改善箇所説明図

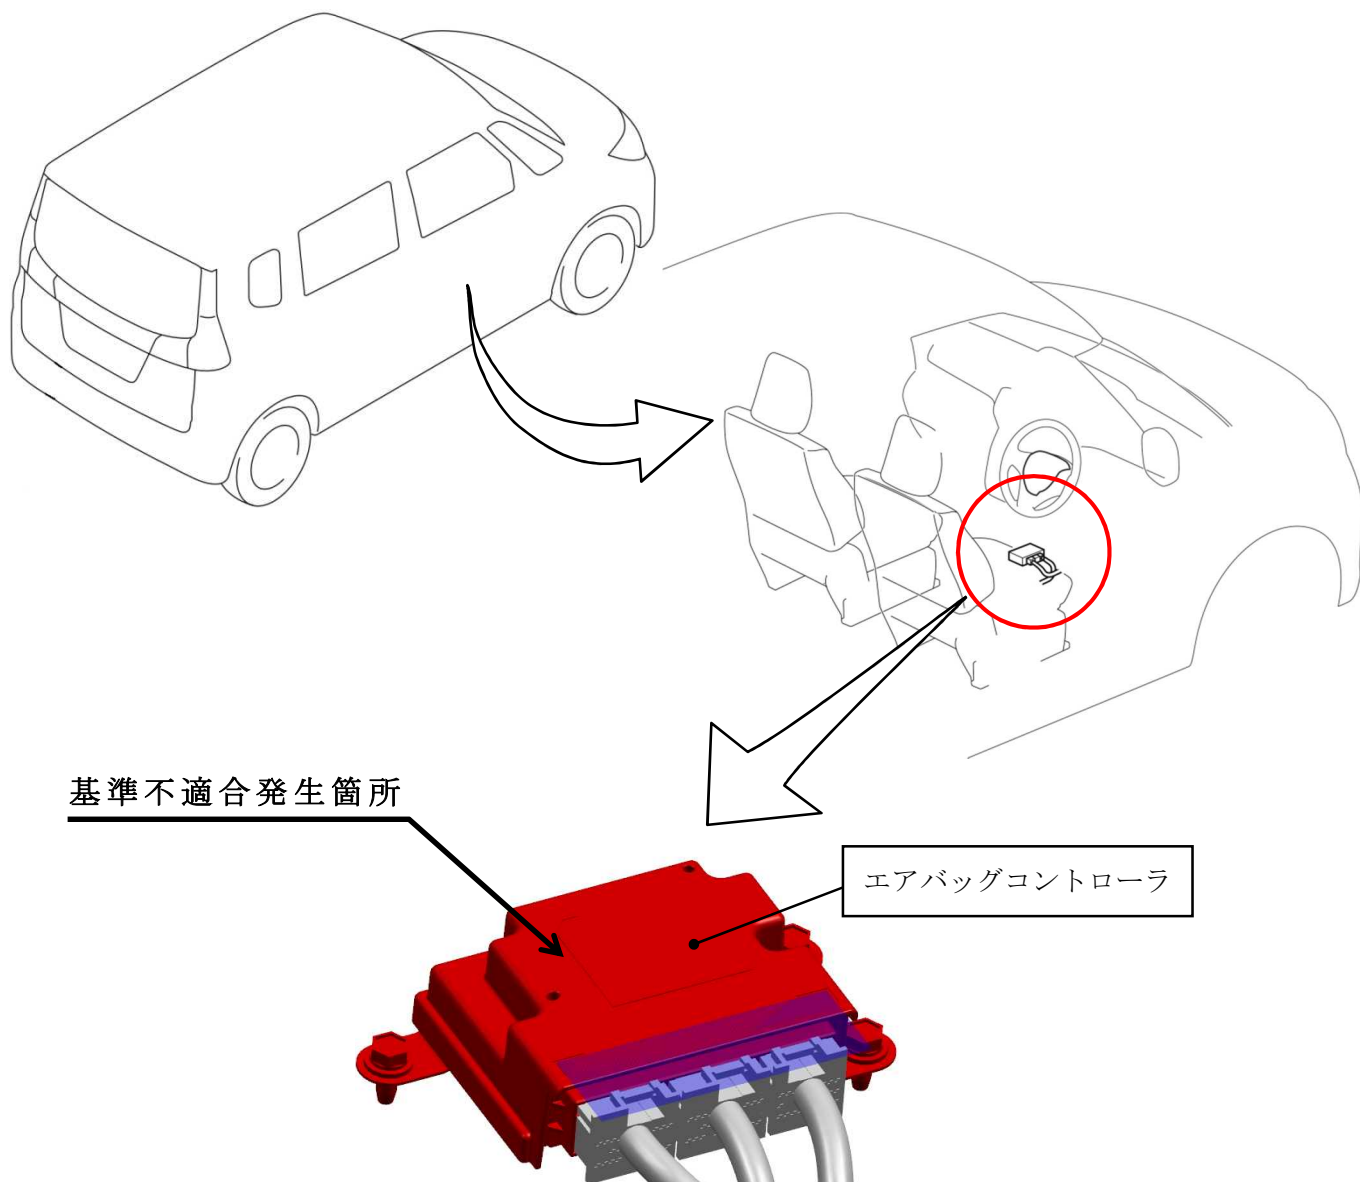
基準不適合発生箇所

エアバッグコントローラ

エアバッグコントローラにおいて、制御プログラムが不適切なため、イグニッションスイッチをオフにした後、特定のタイミングで再度イグニッションスイッチをオンした場合、制御プログラムが消去されてしまうことがある。そのため、エアバッグ警告灯が点灯し、衝突時にエアバッグが展開しないおそれがある。

改善の内容

全車両、エアバッグコントローラの制御プログラムを書き換える、または、エアバッグコントローラを対策品に交換する。

識別：車両の運転席側インパネ下部付近に、緑色のシールを貼付する
